重要なお知らせ；ソフトウェアに起因する現象のご連絡

SW1A形 Automation Organizer WindLDR Ver.8.17.0

WindLDR Ver.8.17.0 (SW1A形 Automation Organizer Ver.3.21.0)

図 2.現象発生後のラダープログラム

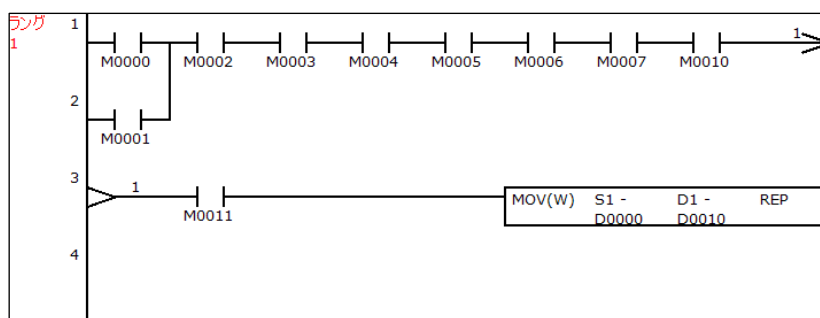
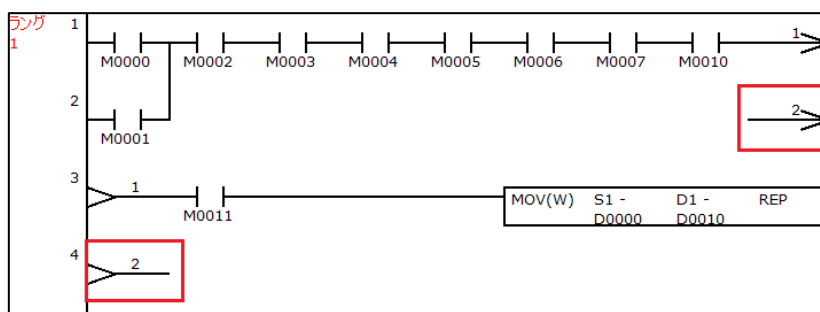
以下の条件を満たすラダープログラムを開く、またはラダープログラムを作成しダウンロードボタンを押下すると不要な継続線が表示されます。なお、本現象が発生した場合でもラダープログラムはPLCにダウンロードすることができ、正常に動作します。

- 命令を並列で接続している
- 回路が複数行にまたがっており、継続線で接続されている

例) 図 1 のラダープログラムの場合、ラダー行 2 および 4 に不要な継続線 (図 2) が表示されます。

Automation Organizer Ver.3.22.0 に収録される WindLDR Ver.8.18.0（2021 年 3 月下旬予定）で修正対応します。

図 4.WindLDR オプションダイアログ

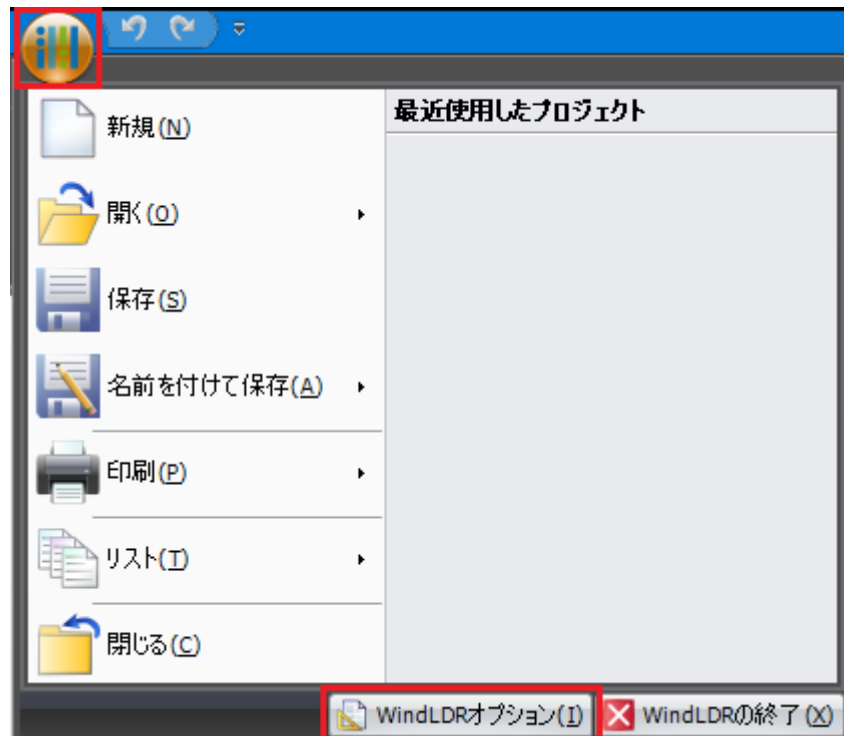
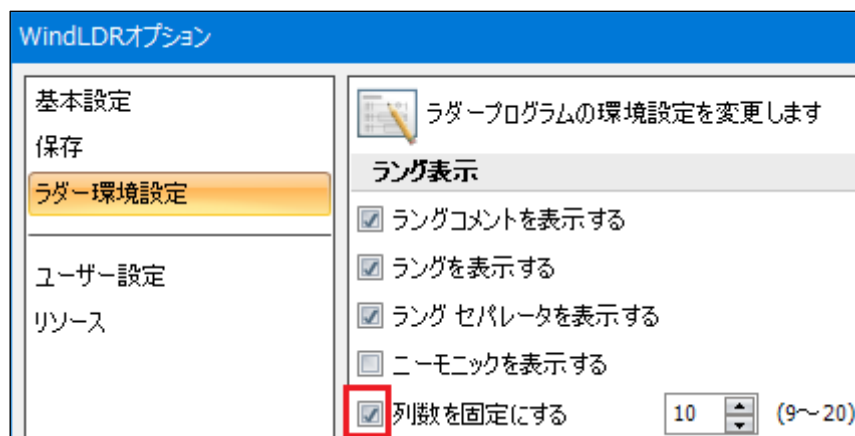
「アプリケーションボタン」→「WindLDR オプション」→「ラダー環境設定」→「列数を固定にする」のチェックボックスをオフにすることで回避できます。
